会 議 要 録

名 称	平成21年度第3回豊橋市廃棄物処理施設専門委員会
開催日時	平成22年2月24日(水) 午前10時から午前11時30分まで
開催場所	豊橋市役所 第三委員会室
出席者	委員6名(委員数6名) 環境部長、廃棄物対策課長ほか事務局6名
概 要	1. あいさつ 2. 議事 (1) (株)ミダックの産業廃棄物処理施設設置許可申請について (2) その他
事務局	豊橋市環境部廃棄物対策課廃棄物対策グループ TEL 0532-51-2406

第 2 回専門委員会並びに前回の回答に対する指摘事項への回答

廃棄物処理法第 15 条第 6 項の規定により利害関係者から提出された生活環境保全上の見地からの意見書に対する事業者の回答

保管場所一覽

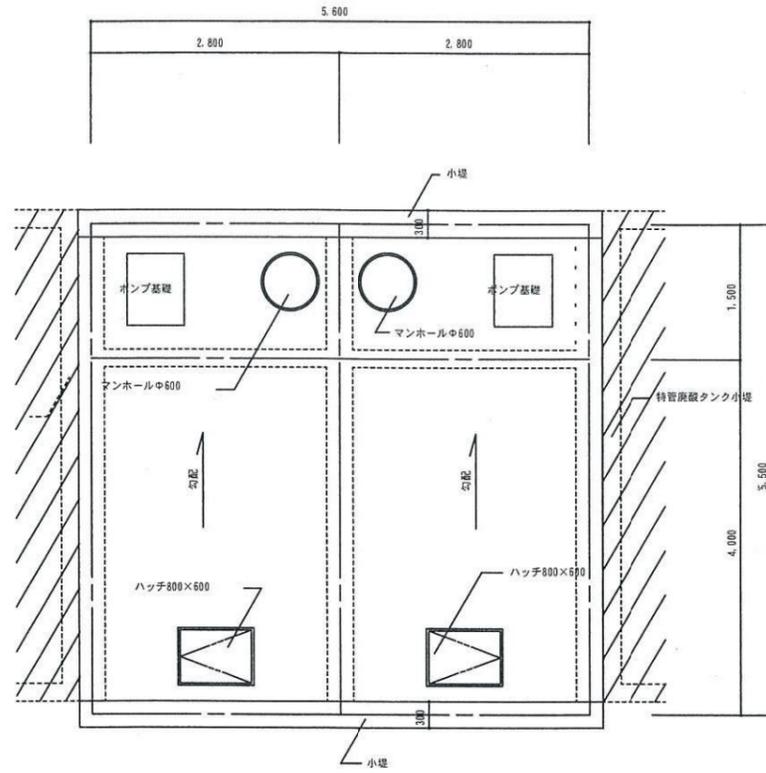
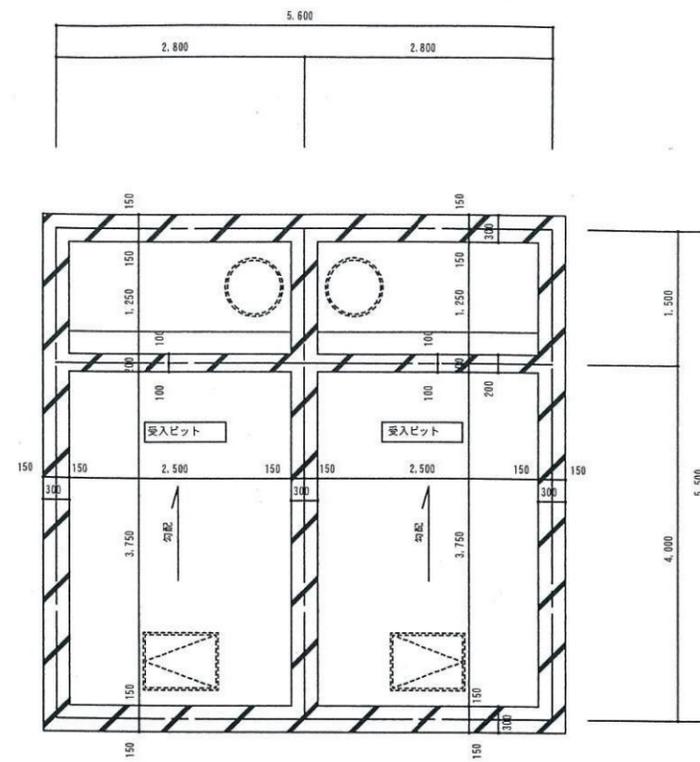
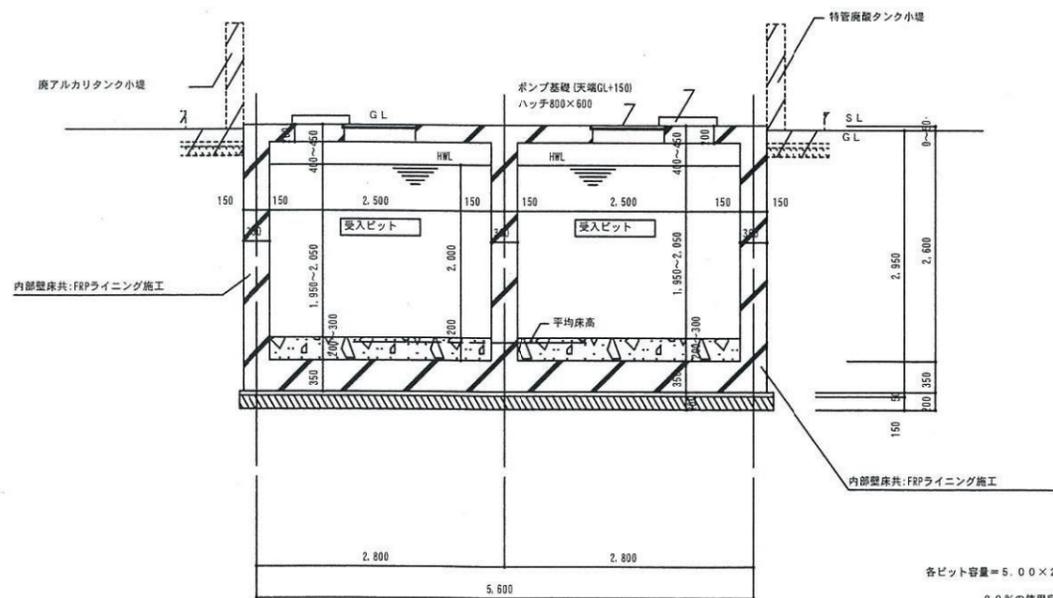
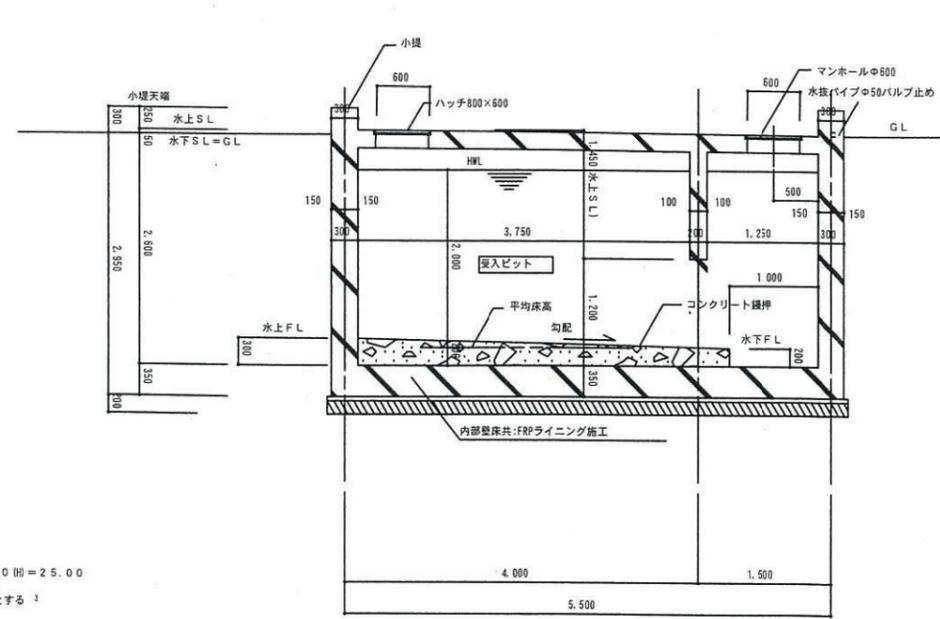
3. 施設全体に屋根がないのにもかかわらず、保管も含め廃棄物が移動する際に雨に触れない	添付資料-1「保管場所一覧」をご参照ください。 ①泥状・固形状廃棄物（汚泥、廃プラスチック

<p>ことを、図面により説明してください。</p>	<p>類等)はコンテナ車等で搬入され、建屋に設けられた屋根の下でダンプアップを行い、ごみピットへ投入され、屋内で保管されます。車両での運搬時は廃棄物処理法の運搬基準に従いシートがけの徹底を行い、ごみピットから炉への投入は密閉構造で行われます。</p> <p>②特定有害汚泥はドラム缶のまま平ボディ車等で搬入され密閉状態で保管されます。炉への投入時は雨に触れないよう移し替えを行い炉へ投入します。</p> <p>③～⑥ 廃液は吸引車(廃液運搬用のタンクを装備した車両)で搬入され、受入れピットを経由して各々の密閉タンクに保管されます。炉への投入は配管を通って行われます。</p> <p>⑦ 廃油は吸引車(廃油運搬用のタンクを装備した車両)で運ばれ、直接密閉タンクに直接移送され保管されます。炉への投入は配管を通って行われます。</p> <p>⑧ 引火性廃油や特定有害汚泥はドラム缶のまま平ボディ車等で運ばれ密閉状態で保管されます。炉への投入時は雨に触れないよう移し替えを行い炉へ投入します。</p> <p>⑨ 感染性産業廃棄物は密封容器に入った状態で搬入され、医療廃棄物倉庫に保管されます。炉への投入は密閉構造で行われます。</p> <p>以上のように、廃棄物が雨に触れないよう配慮された施設計画となっておりますが、万が一汚水が発生した場合は回収し焼却処分を行います。</p>
<p>4. 「焼却炉施設内の水が炉の温度調整のために使用される」と説明会の際に説明しているが、その水の循環経路を図面により説明してください。</p>	<p>循環経路図は今後の施設詳細設計の中で確定していきます。</p>
<p>5. 焼却炉の清掃はどのように行うのか。水は使用しないのか。水を使用したならば、その水はどのように処理するのか。図面を使って説明してください。</p>	<p>原則焼却炉そのものの清掃に水を使用することはありませんが、施設内において万が一汚水が発生した場合は回収し焼却処分を行います。その処理経路につきましては、今後の施設詳細設計の中で確定していきます。</p>

廃酸・廃アルカリタンク基礎図

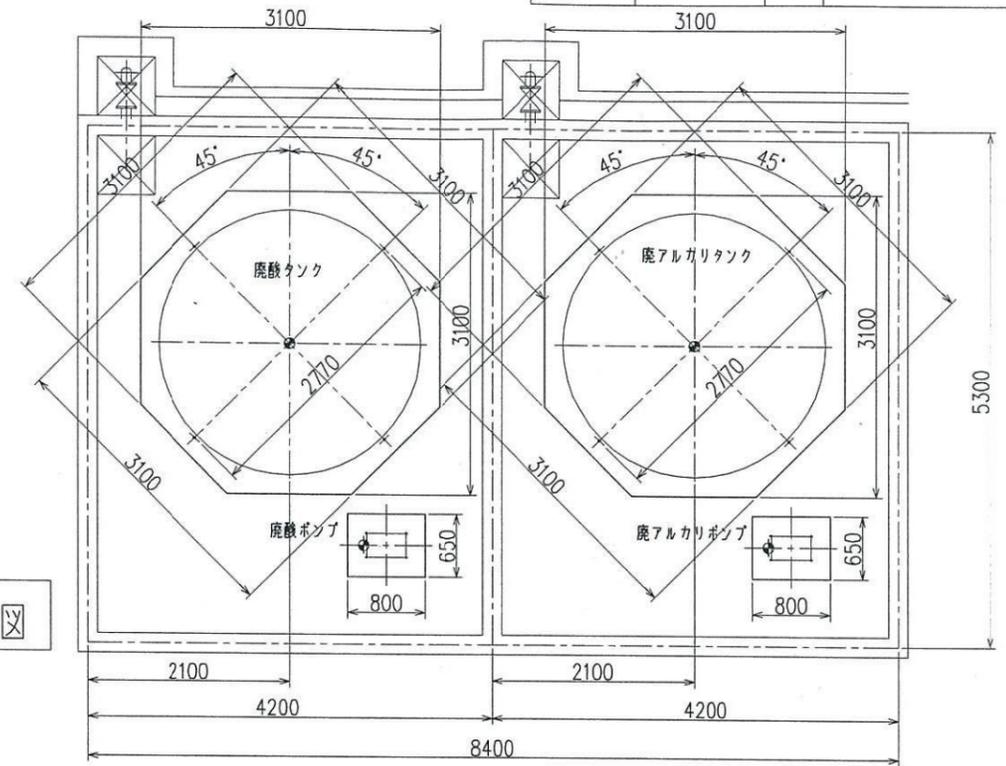
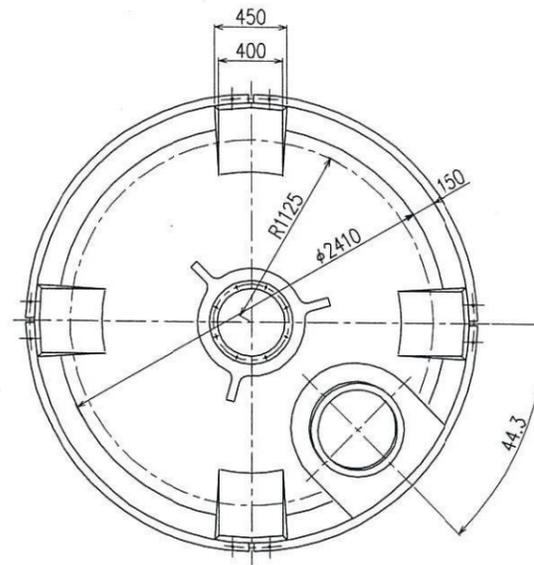
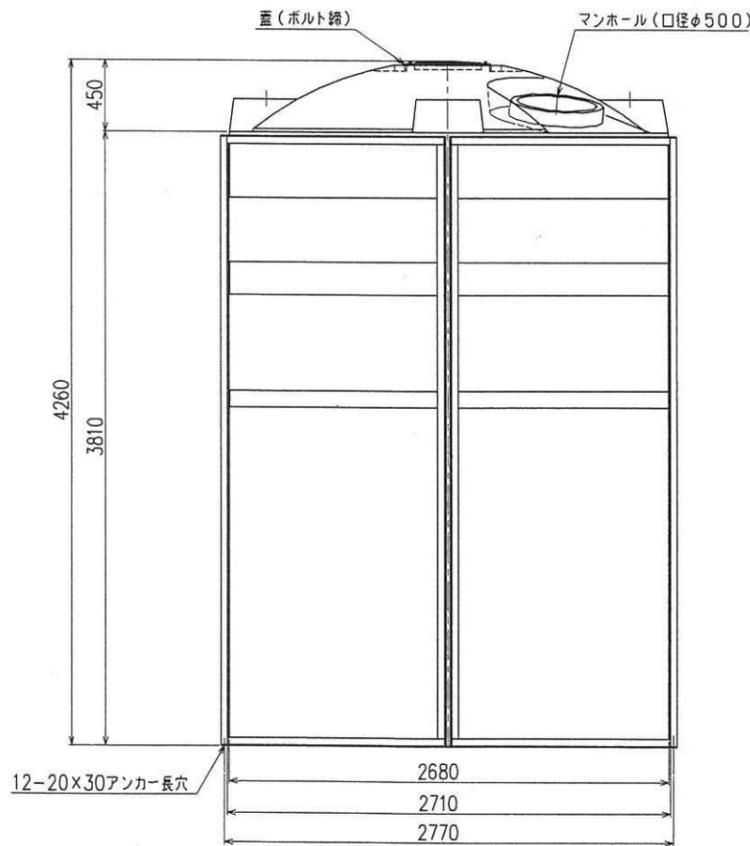
<p>12. 廃酸、廃アルカリ及び特管廃酸、特管廃アルカリのタンクが隣接し、それぞれ同じ防液堤で囲われているが、両方が同時に漏れ出し</p>	<p>異常が発生した場合には、作業手順マニュアルに基づき対処いたします。また、より安全性を確保するために、今後行政と協議の上各タンク</p>

<p>た場合はどうするのか？防液堤は独立して設けるのが一般的ではないのか？</p>	<p>の配置の変更について検討を行います。</p>
<p>13. 引火性廃油は危険物の第4類第1石油類に該当すると思われるが、該当する危険物貯蔵所の用件、管理方法や管理責任者(危険物取扱者)の特定、防火対策などの消防法の関係が明確になっていません。</p> <p>第1石油類をドラム缶に入れて屋外で管理すること自体、ガスの発生、爆発の原因等の問題があると思われます。また、夏場には高温になることが予想されます。これらの対策について説明してください。</p>	<p>本計画施設において取り扱う引火性廃油は危険物第4類第2石油類に該当します。計画に当たっては、事前に消防署および行政に指定数量や保有空地等について確認を受けており、消防法により定められた基準を遵守した計画となっております。施設稼働時までには当然管理責任者を選任し配置いたします。</p>
<p>14. 廃酸、廃アルカリ及び特管廃酸、特管廃アルカリの受入れピットが1箇所で行われるようですが、隣接している場合、地震等により亀裂や破損により混合される可能性があります。混合の危険性を回避するためにそれぞれの受入口及びピットを離すべきです。また、受入ピットの構造図及びピットからタンクへの配管図もありません。酸とアルカリが混合しないような対策を示してください。また、混合の事故が起きた場合の対処法についても説明してください。</p>	<p>本計画施設における廃液の受入れピットは、酸とアルカリとに独立した設計となっておりますので混合の可能性はありません。構造図については添付資料-2「受入ピット」をご参照ください。配管図については今後の施設詳細設計の中で確定していきます。万が一異常事態が発生した場合は速やかに回収し焼却処分を行います。</p>
<p>15. 廃油の屋外タンクに油水分離槽がなく、タンクの注入口、排出口の記載がない。</p> <p>また、排出ポンプより液が漏れるトラブルが多く発生する。したがって、タンクからの配管は排出口に一つのバルブ、ポンプ、一つのバルブのように接続するはずだが、バルブ、ポンプの記載がない。また、タンクから焼却炉までの配管図がない。配管が地下か地上かがわからず、材質、口径の記載もない。配管が地下配管であれば、漏れや破損がわかりにくいので対策が必要である。防油堤の容量についても、タンク容量以上としか記載されていない。これらのことについて説明してください。</p>	<p>添付資料-3「図番 JWB-210-0016-2 廃油タンク構造図」をご参照ください。油水分離槽は防油堤内に設置しており、防油堤からの排水については油分の分離後に排出する計画となっております。また、ポンプも防油堤内の設置となります。配管図、タンクの注入口、排出口については今後の施設詳細設計の中で確定していきます。配管については埋設ではなく、地上もしくはU字溝への敷設を計画しています。</p>

<p>16. 廃酸、廃アルカリ、特管廃酸、特管廃アルカリについても 15 の内容の記載がないので同様に記載してください。</p> <p>また、これらのタンクに容量ゲージ、エア抜き口及び配管図がないので、示してください。</p>	<p>添付資料-4「図番 JWB-210-0017-1 廃酸タンク、廃アルカリタンク構造図」、添付資料-5「図番 JWB-210-0036-1 特管廃酸タンク、特管廃アルカリタンク構造図」をご参照ください。</p> <p>15. での回答と同様に、配管図、タンクの注入口、排出口については今後の施設詳細設計の中で確定していきます。容量ゲージ、エア抜き口については当然タンクに付属します。配管については埋設ではなく、地上もしくは U 字溝への敷設を計画しています。</p>
<p>17. バグフィルターのバイパスについて、以前説明会では「バイパスを設けないと基準に適合しない」と説明していましたが、専門家に聞いたところ「都市型の焼却炉ではバイパスのないバグフィルターはいくらでもある。」との返答を得た。このことについて説明してください。</p>	<p>当社ではバイパスを設けることが施設の安全上必要であると考えました。</p>
<p>18. 廃酸、廃アルカリ、特管廃酸、特管廃アルカリの保管は PE 性タンクとあるが、PE 性とはなにか？一般に言うポリタンクならば溶けるおそれはないか？熱により劣化することはないか？紫外線で劣化することはないか？また、屋外タンクの早めのメンテナンス方法や更新の頻度等について、これらの対策を説明してください。</p>	<p>申請書に誤った記載がございました。誠に申し訳ございませんでした。PE 性は PE 製と読み替え願います。“PE”とはポリエチレン製のことを言い、ポリエチレン樹脂は一部の溶剤を除いて優れた耐薬品性を有しており、廃液の貯留に一般的に使用されています。本計画ではポリエチレン樹脂にカーボンを練りこんだ黒色タンクを使用しており、非常に耐候性（耐紫外線）に優れた性能を有しています。尚、耐熱性は低密度ポリエチレンでも 85～90℃を有し、本計画において特に問題となるものではないと考えます。また、本計画施設では、日常点検として 2 時間に 1 度の見回り（計器点検・その他異常等の確認）、月例点検、半年点検、年次点検の他、2 ヶ月に 1 度の定期修理を行い施設の老朽化による有害物質の発生を未然に防ぐ計画となっております。</p>

地下灯油タンク構造図

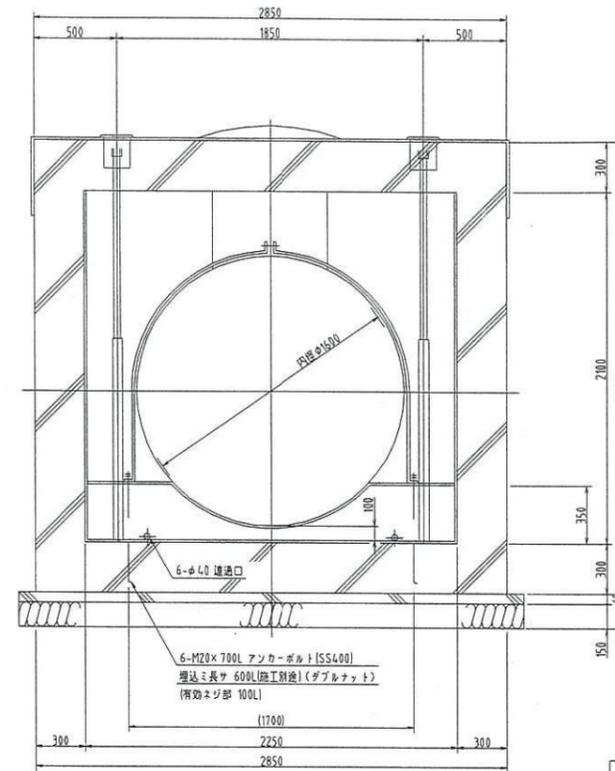
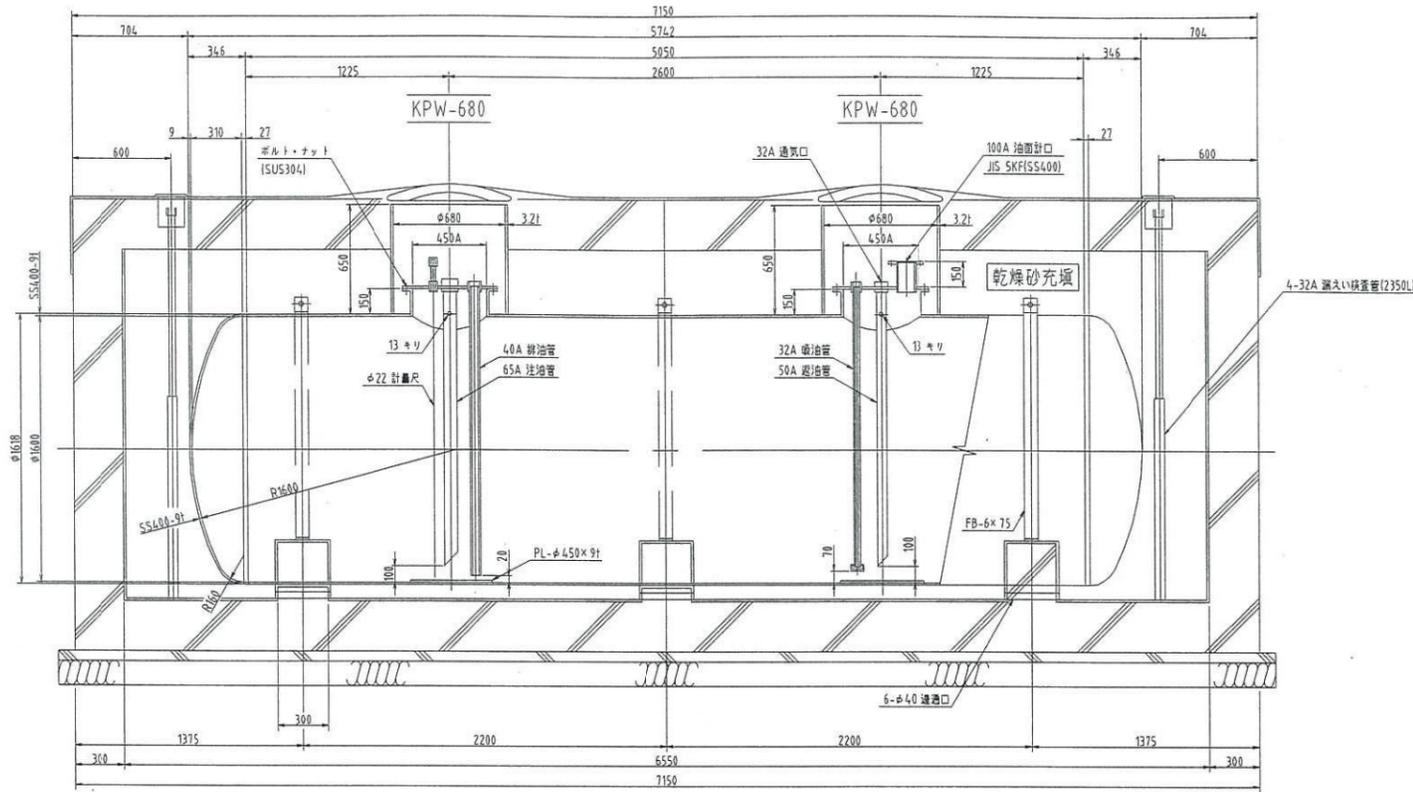
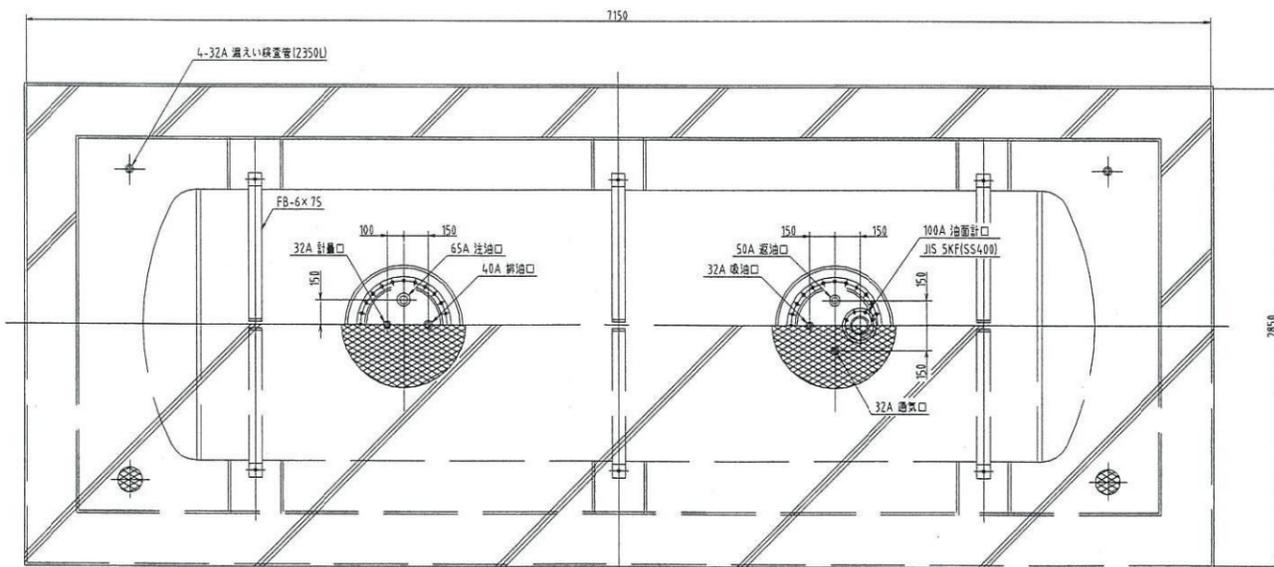
<p>20. 申請書において「1 位置、構造等の設置に関する計画」の中の処理施設及び処理する廃棄物の一覧表と「産業廃棄物焼却施設設計計算書 § 1. 焼却処理対象物及び焼却能力 2-2 計画処理物燃焼時及び単独燃焼時の焼却能力表の処理能力」について、単独燃焼時の処理能力の数値が違うものがあるのはなぜか？</p>	<p>本施設は、廃棄物の処理及び清掃に関する法律第 15 条および令第 7 条において規定されている「汚泥の焼却施設」「廃油の焼却施設」「廃プラスチック類の焼却施設」「産業廃棄物の焼却施設」に該当する施設として申請をしております。申請書における処理施設及び処理する廃棄物の一覧表では、各施設ごとに分け品目ごとに単独燃焼時の焼却能力が記載されております。これらの数値は、産業廃棄物焼却施設設計計算書の § 1. 焼却処理対象物及び焼却能力 2-3. 焼却能力計算書 2-3-1～2-3-11 に基づいたものとなっております。（自動計算を行っているため、少数点以下の数値も計算に含まれていますが、計算書については必要な数値以外小数点以下を削除しております。）産業廃棄物焼却施設設計計算書の § 1. 焼却処理対象物及び焼却能力 2-2 計画処理物燃焼時及び単独燃焼時の焼却能力表の処理能力欄に記載されております数値は上記の回答のとおり 2-3-1（計画処理物を燃焼した場合の焼却能力）に基づいたものとなっておりますので、数値についての違いはございません。尚、処理施設及び処理する廃棄物の一覧表の動植物性残さの単独燃焼時の焼却能力に誤った記載がございました。37.176t/日を改め産業廃棄物焼却施設設計計算書に基づき 34.2t/日に訂正いたします。誠に申し訳ございませんでした。</p>
<p>21. 灯油タンクからの配管図がありません。併せて管の材質、太さ、更新時期及び地下タンクを囲む槽の具体的な容量が不明ですので、説明してください。</p>	<p>添付資料-6「図番 JWB-210-0029 地下灯油タンク構造図」をご参照ください。配管図、管の材質、太さ等については今後の施設詳細設計の中で確定していきます。</p>

バグフィルターについて

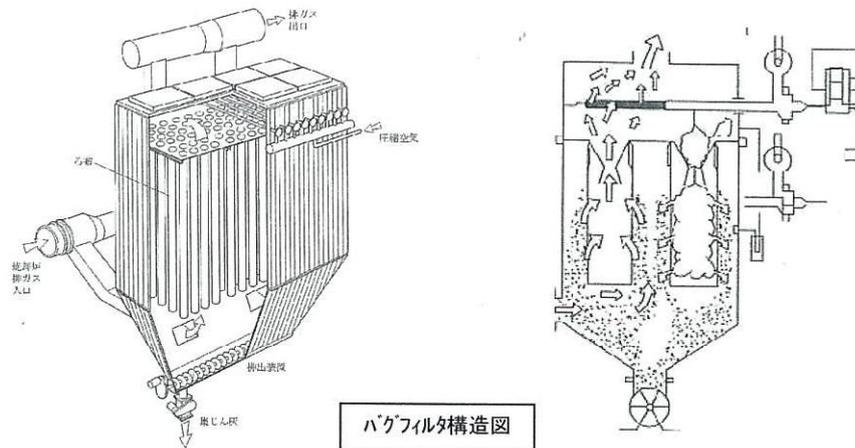
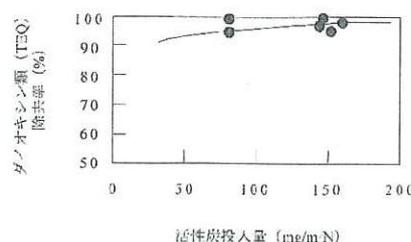
<p>とするプラントメーカーへの変更を行いました。</p>
<p>26. 環境影響調査で風の強い 1～3 月の間に調査しなかったのはなぜか？また、操業後も環境への影響はどのように調べるのか説明してください。</p>	<p>当計画における生活環境影響調査は、廃棄物処理施設生活環境影響調査指針に基づきその調査を行いました。</p> <p>その中での現況把握の基本的な考え方は、原則として既存の文献、資料によって行なう事とし、不十分な場合は現地調査にて補完するとされており、今回現地調査を行ったデータ（春季、夏季、秋季、冬季）と既存の文献、資料の相関についても解析をした結果、「強い相関がある」と判断されました。よって、現況把握におけるデータとしては十分なものであると捉えております。季節風の強い 1～3 月のものにつきましては、既存の文献、資料より確認することが可能です。操業後におきましては、法令上で排出基準の設けられている「ばいじん、窒素酸化物、硫黄酸化物、塩化水素、ダイオキシン類等」について排出基準を下回る厳格な自主管理基準値を設け、それを厳守するよう施設運営を行います。これらの具体的な管理体制につきましては、適切な温度管理・燃焼状態管理及びバグフィルタでの活性炭・消石灰の吹き付け等により施設を安定稼動することで、排出抑制をいたします。また、その確認は日常のCO、HCL、O₂の連続測定数値を 24 時間体制で監視記録することで達成します。さらに、ダイオキシン類の測定頻度は法定通り年 1 回、それ以外の項目については、4 ヶ月に 1 回の測定により、排出物質の管理を致します。</p>
<p>27. 他の都道府県での操業施設のバグフィルターの機能に問題があり、バグフィルターは 1 基でよいとした根拠を数値で示すよう要求したが、数値で示さないのはなぜか。ミダックふじの宮の焼却施設は 2 基設置しており、今回の施設は 1 基でよいと判断を示すだけでは納得がいかない。誰が見ても 2 基あれば有事の時には対応できるはずである。2 基より 1</p>	<p>添付資料-7「バグフィルターについて」をご参照ください。専門的な内容も含まれますことから、プラントメーカーに確認の上、別紙回答を用意いたしました。</p>

<p>基で良い理由を判りやすく説明してください。</p>	
<p>28. 申請に排ガスの自主管理基準値の記載がないのはなぜか？自主管理基準値を申請に記載し、事業者と住民と協議した内容が盛り込まれてこそ、事業への取り組む姿勢が住民への証となるのではないかと？</p>	<p>本計画申請では、法律（大気汚染防止法、ダイオキシン類対策特別措置法等）で定められた排出基準を遵守することを前提とし、調査機関が周辺地域での環境影響調査を実施した結果、環境基準を超過することはないと判断されております。排出基準、環境基準ともに、国が健康保護、生活環境保全のために設定した基準であり、これを遵守することで十分に安全な環境を永続的に保てるものと考えております。つきましては、関係自治会様との協議の内容や当社が取り組む環境対策（自主管理基準値含む）については、現在関係自治会様に締結のお願いをしております環境保全協定書に記載し、お約束させていただくものとしております。</p>
<p>29. 騒音問題について、事前説明の中で平成 20 年 12 月の説明会の席で示された数値が、本申請に記載していないのはなぜか？説明にあった数値に変更した申請書でなければ、数値が反映されないため、本申請を見直すべきであると思われるが、如何か？</p>	<p>平成 20 年 12 月 18 日、平成 21 年 2 月 25 日の地元自治会様との会合においてご提案させていただきました騒音発生源を地下室に移動する環境対策につきましては、設置許可取得後にその対策を計画に反映させるための申請を行うことで行政との調整ができております。このことにつきましては、平成 21 年 2 月 25 日の会合において自治会様にご報告ならびにお約束をさせていただいております。</p>
<p>30. 焼却灰ダストピット棟建屋はピットのみを覆う構造ではないのか？焼却灰・ダストを取り出す時には屋外作業が予測され、焼却灰・ダストが飛散するおそれがあると思われるが、その対策は？</p>	<p>燃え殻は水封式のコンベヤを経て、ばいじんについては混練機で水・薬剤と混ぜられて、屋内ピットに排出されますので、飛散・流出による外部への影響の恐れはありません。</p>

このようにバグフィルタは1台でダストの除去、酸性ガス(HCl、Sox)の中和、ダイオキシンの吸着除去を効率よく行なう反応器であり、国内のほぼ全ての焼却施設で採用されている非常に完成度の高い、安定した技術です。

尚、バグフィルタは設備1系列に対し、1基の設置が焼却施設では一般的です。

国内の一般廃棄物、産業廃棄物焼却施設全体の実績面からもバグフィルタは1台で十分安全性を確保できており、また排ガス規制値も十分満足できるものであり、適切な運転管理、ならび定期的なろ布の交換を実施することで、長期的に安定した性能を維持することができる設備であると考えます。
